Währinger Gürtel 162

Studie SERVICIERTE APARTMENTS

208076-PBS-BSTS-20240506 Änderung auf Serviced App _ EG bis Dach Brandschutz

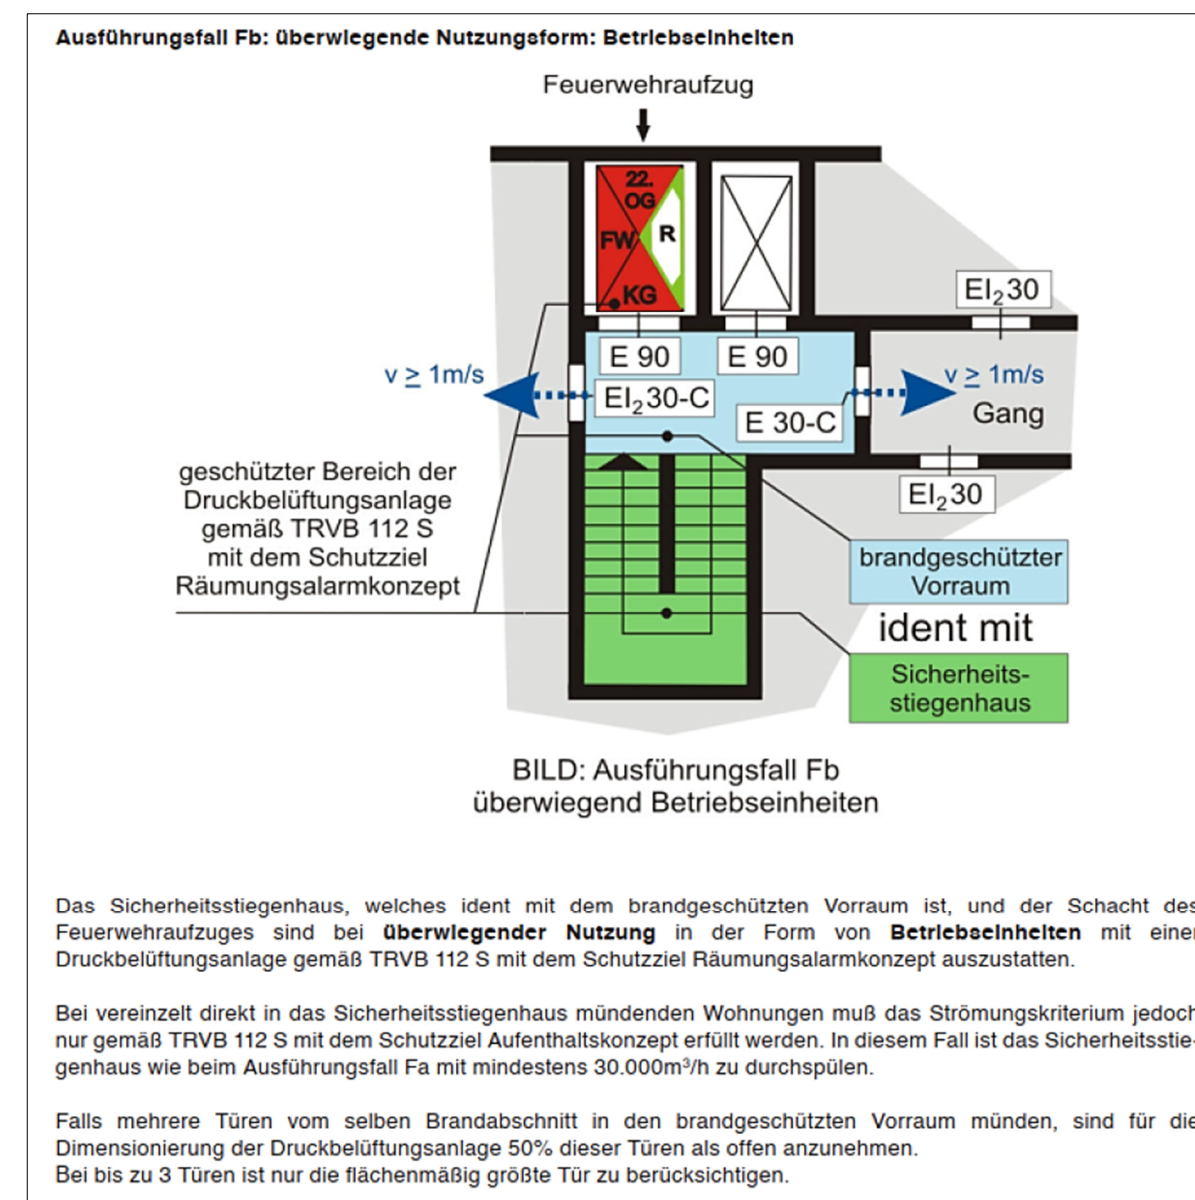
Ein **Feuerwehraufzug** ist grundsätzlich erforderlich, mit den Abmessungen **2,10 x 1,10 m** jedoch beträgt die Überschreitung vom Zugang bis zur obersten Ebene weniger als 1 m und kann argumentiert werden (ohne Gewähr für die Zustimmung durch die Behörde nach Umnutzung).

Falls ein **FW Aufzug gefordert** ist, kann die Ausführung mit DBA wie folgt aussehen: (siehe Abbildung rechts)

SCHNITT LICHTHOF II 1:200

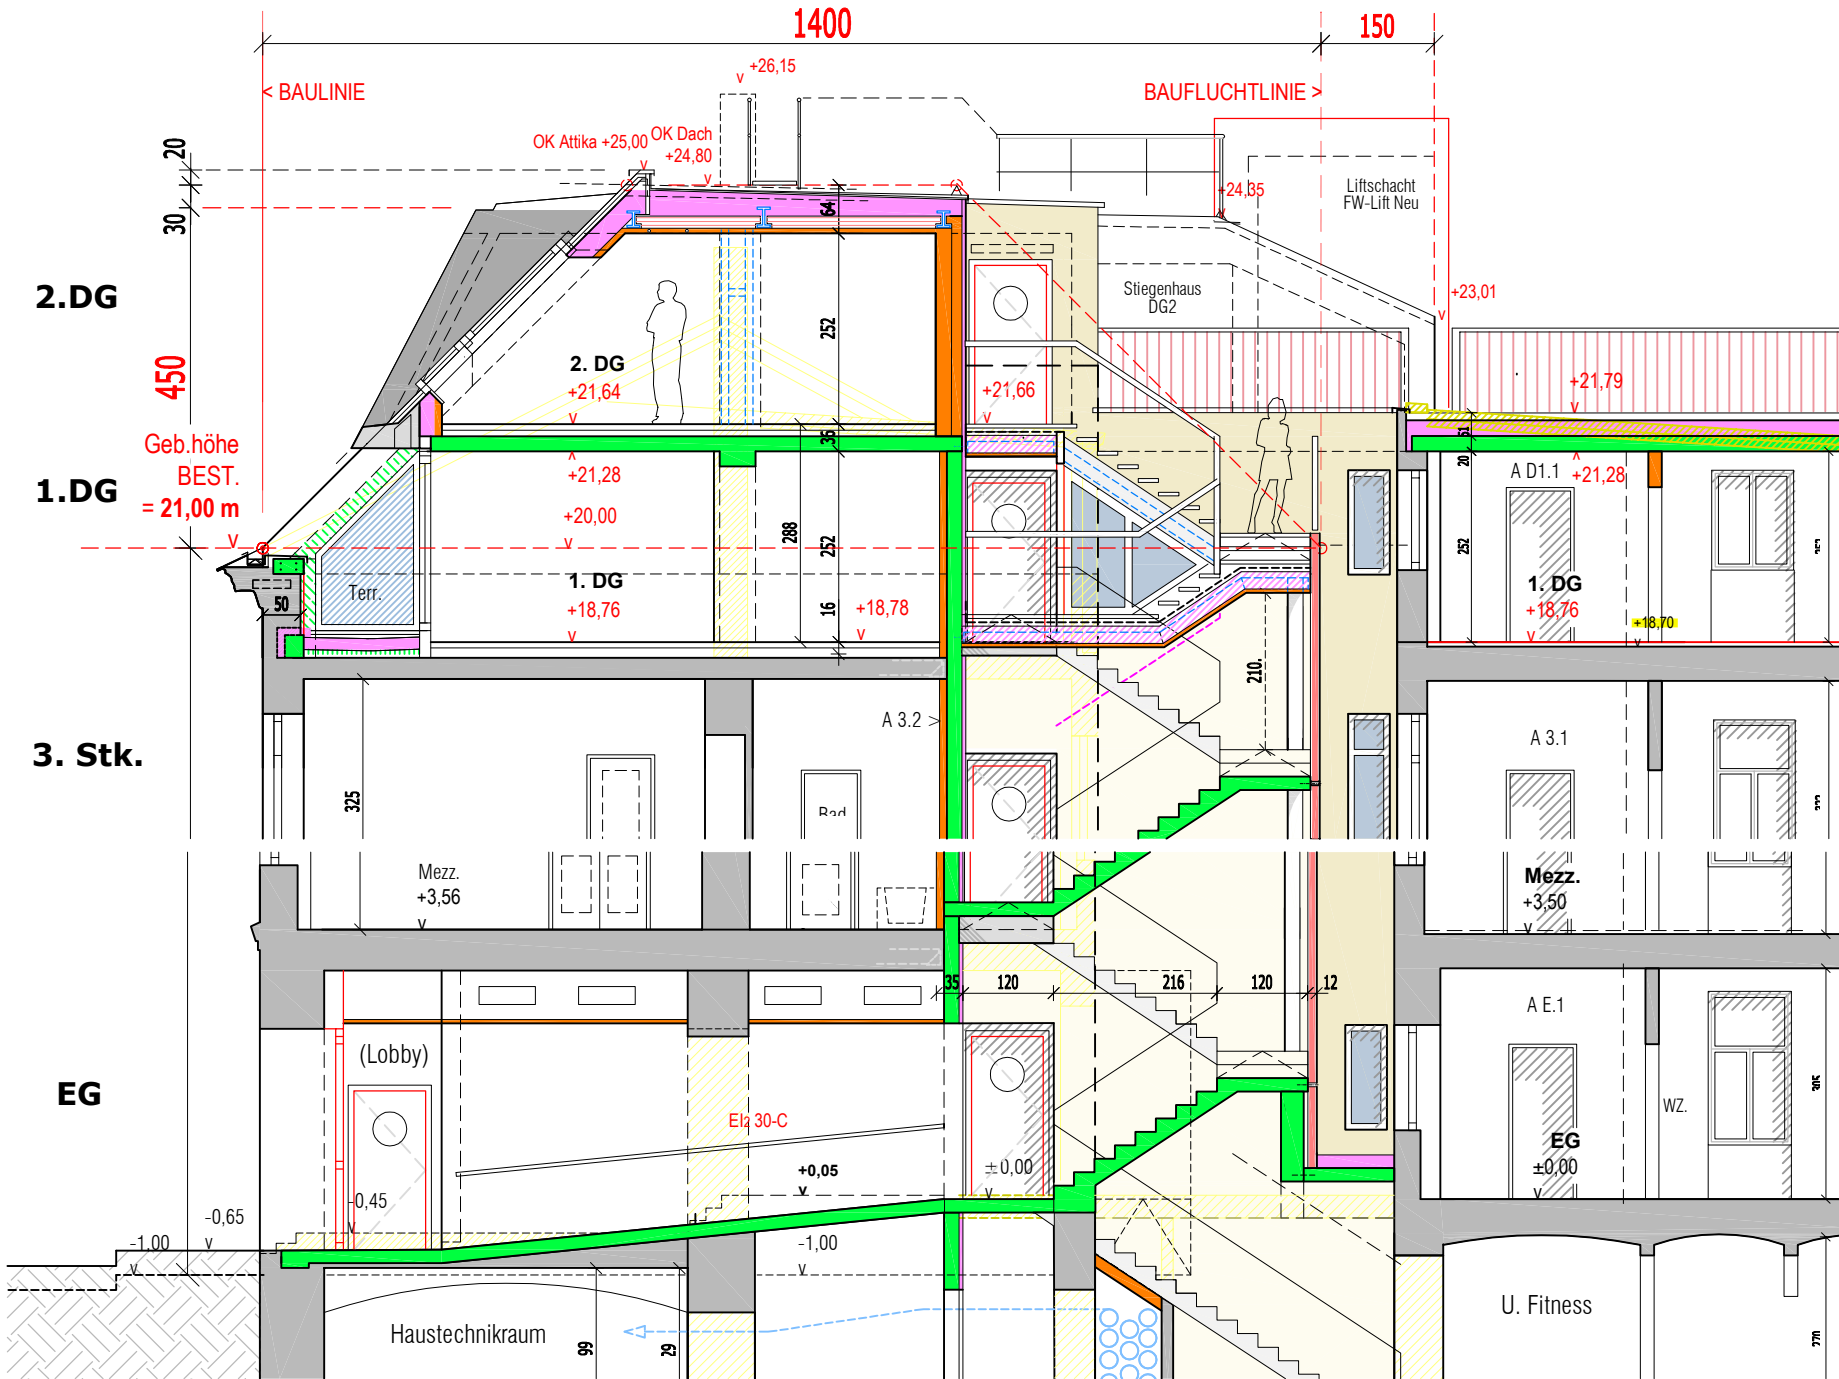
2. Fluchtstiegenhaus
Neu in Lichthof II
